【公報種別】特許法第17条の2の規定による補正の掲載

【公開番号】特開2011-155362(P2011-155362A)

【手続補正書】

【提出日】平成25年1月9日(2013.1.9)

【図9】

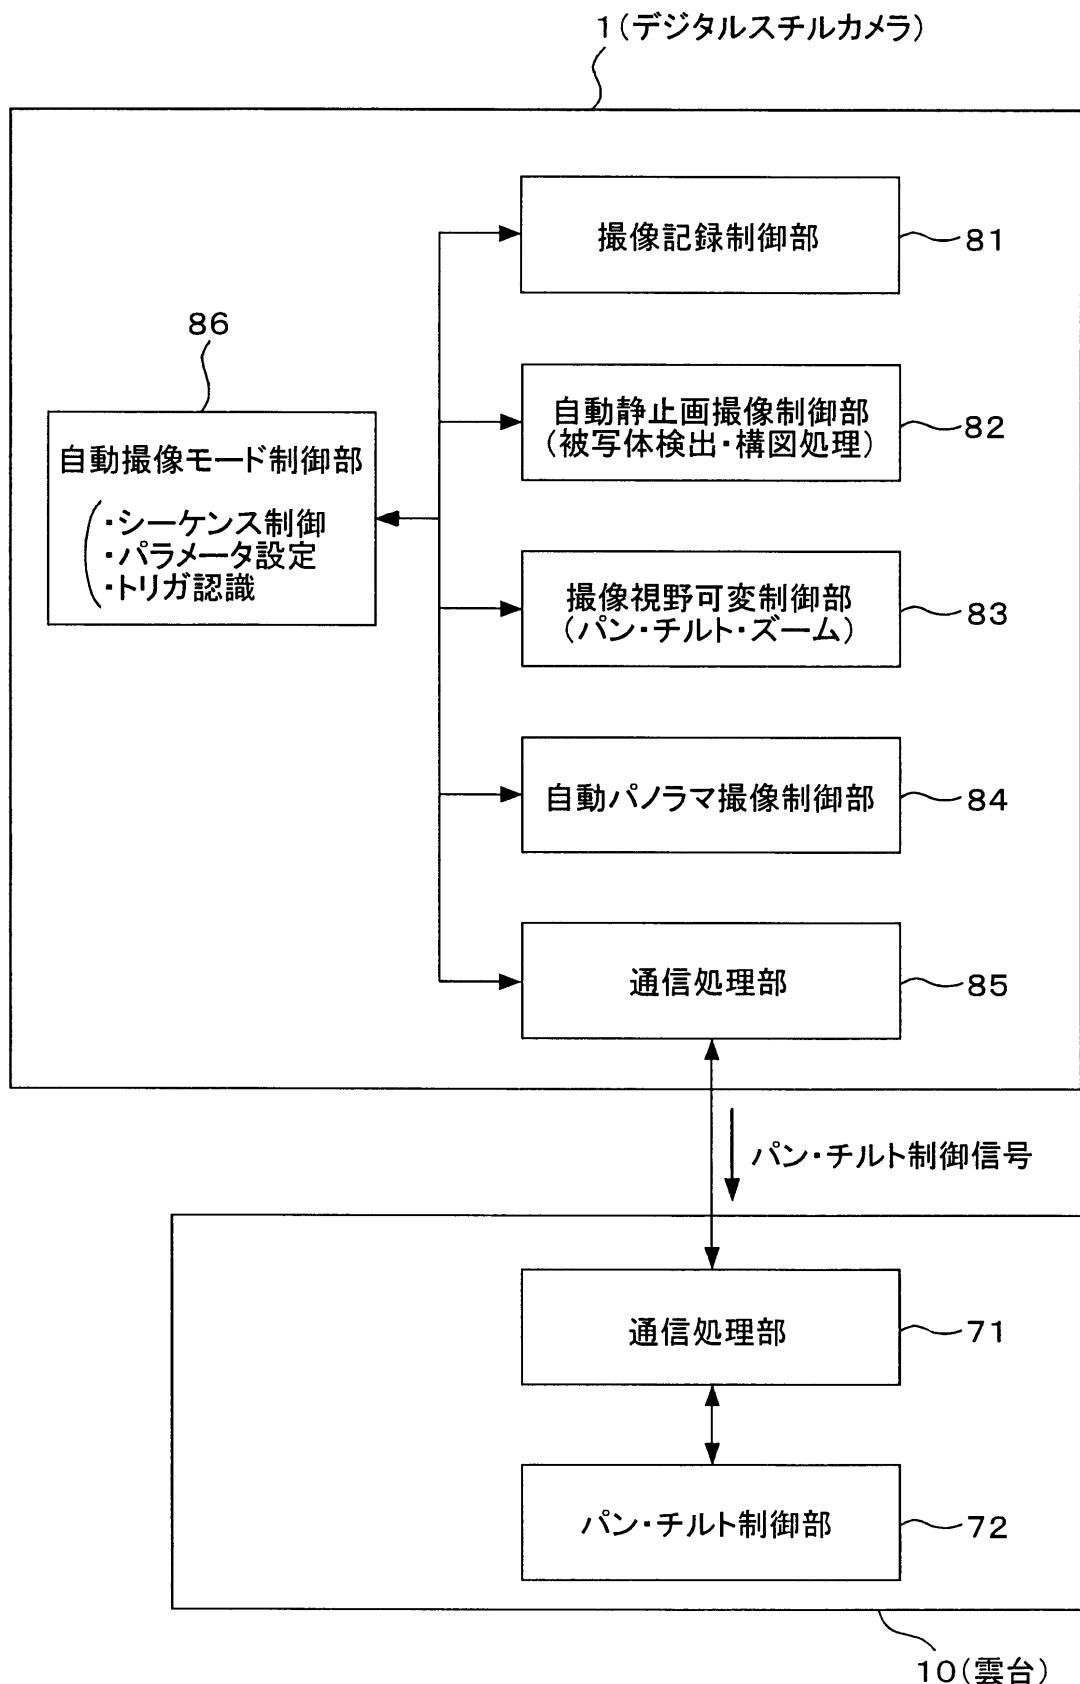
【補正対象書類名】図面

【補正対象項目名】図9

【補正方法】変更
